# Dossier de Déclaration d'Intérêt Général et d'Autorisation Environnementale Unique

La Bonnée à Beaune

Dossier de déclaration d'intérêt général et d'autorisation environnementale  
unique

Réponses aux demandes complémentaires émises le 24 mars 2020

Schéma de principe de la solution alternative projetée dans le cas où la réalisation d'une échancrure ne serait pas possible

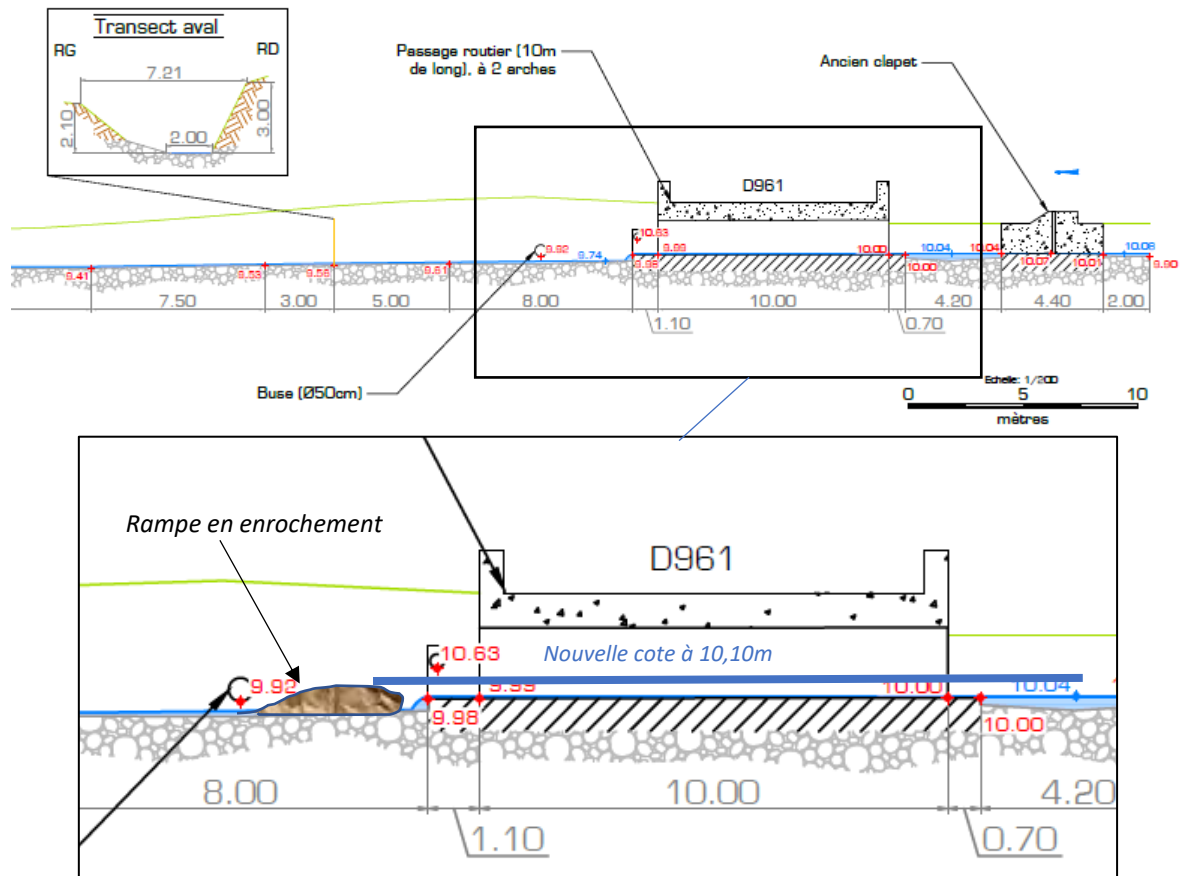
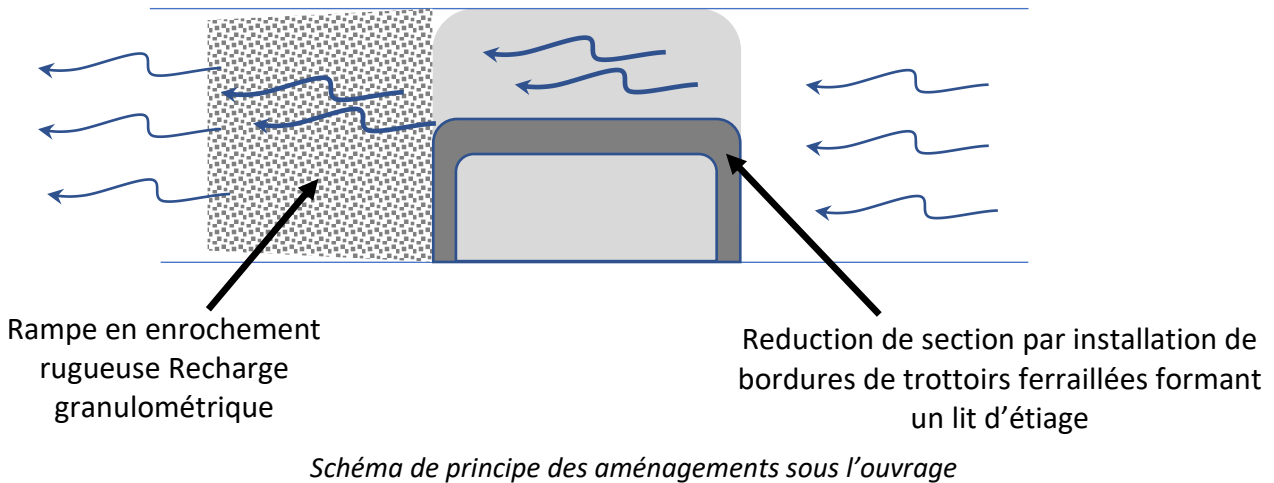
Site TRAV608 : la réalisation de l'échancrure est subordonnée à la réalisation d'une étude géotechnique. Quelles autres solutions sont si l'étude démontre que l'échancrure n'est pas possible ?

Si l'aménagement par échancrure du radier du pont n'est pas possible, la solution alternative mise en place consistera en la mise en place d'une rampe en enrochement entre la buse d'évacuation des eaux de pluie située en aval du pont et le radier actuel du pont. La cote sera de 10,10m de façon à maintenir une lame d'eau de 10 cm sur le radier du pont.

Les caractéristiques de cette rampe d'enrochement seraient de 3 mètres de long, pour un dénivelé de 0,35 cm, soit une pente de 1,6 %.

Cet aménagement sera accompagné d'aménagements installés sous l'ouvrage pour réduire la section d'écoulement et permettre de maintenir un lit d'étiage sous l'ouvrage.

- Site TRAV857

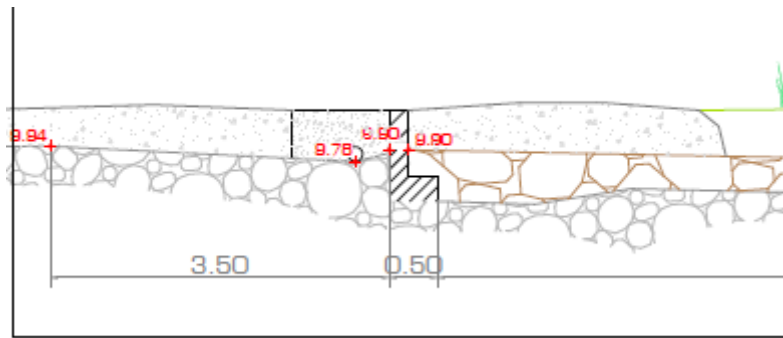
Site TRAV857 et 859 : L'ouvrage à aménager est qualifié d'ouvrage de régulation sans précision. D'autres solutions comme l'effacement ou l'échancrure ont-elles été étudiées ? Si oui, précisez la raison pour laquelle elles ont été écartées, la solution de la rampe en enrochement ne permettant pas d'assurer le transport sédimentaire.

L'ouvrage est considéré comme un ouvrage de régulation car il permet de maintenir un niveau d'eau en amont nécessaire à l'alimentation du plan d'eau situé en rive gauche du Ru de Dampierre par une buse de diamètre 15 cm (cf carte ci-dessous). Le plan d'eau d'une surface de 3 470 m<sup>2</sup> est déclaré à la DDT sous l'identifiant 45002164 et est régularisé par acte du 09/12/2013.

L'aménagement comprend un rognage du seuil bétonné de 8 cm (hauteur maximale permettant de maintenir la fonctionnalité de la buse d'alimentation du plan d'eau et réduisant l'impact du seuil). La

présence d'un radier à la côte 9,94m en amont de l'ouvrage limite l'impact de l'aménagement sur la ligne d'eau.

La suppression totale de l'ouvrage n'étant pas possible en raison de son usage, cette solution est la plus pertinente pour réduire au maximum les impacts résiduels de l'ouvrage.

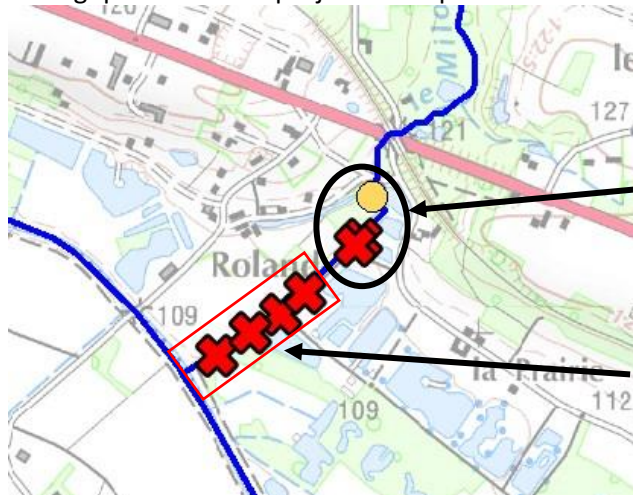
*P198 du document A : Des assecs sont prévus pour la réalisation des travaux sur ouvrage. Quels sont les ouvrages potentiellement concernés ?*

La réalisation des travaux du site TRAV608 pourrait nécessiter la mise en place d'un assec artificiel. Si les travaux n'étaient pas réalisables en période d'étiage, l'ouvrage seul serait mis en assec avec l'installation de batardeaux et d'une pompe qui pour renvoyer l'eau de l'amont vers l'aval de l'ouvrage. Le cas échéant, une note technique sera rédigée par la technicienne de rivière du Syndicat afin de notifier les conditions d'intervention et de demander les autorisations nécessaires à la réalisation de ce type de mesure.

*Schéma de principe de l'aménagement des palplanches situées en aval de la rampe en enrochement prévue au Moulin Roland.*

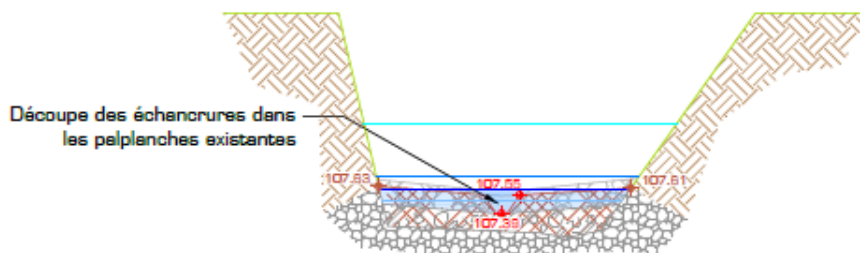
P80 du document A : création d'une rampe à enrochement

P72 du document C : Rampe en enrochement (Moulin Roland)

Le projet de création de la rampe en enrochement inclus également la partie aval du cours d'eau du Milourdin où 4 palplanches sont présentes en travers du cours d'eau et altèrent la continuité écologique en aval du projet de rampe en enrochement.

Ces palplanches seront aménagées par une échancrure située au centre et une recharge granulométrique en aval. Le plan d'aménagement du transect T de la rampe en enrochement décrit correctement ces aménagements qui se situe dans la continuité immédiate du projet de rampe en enrochement.
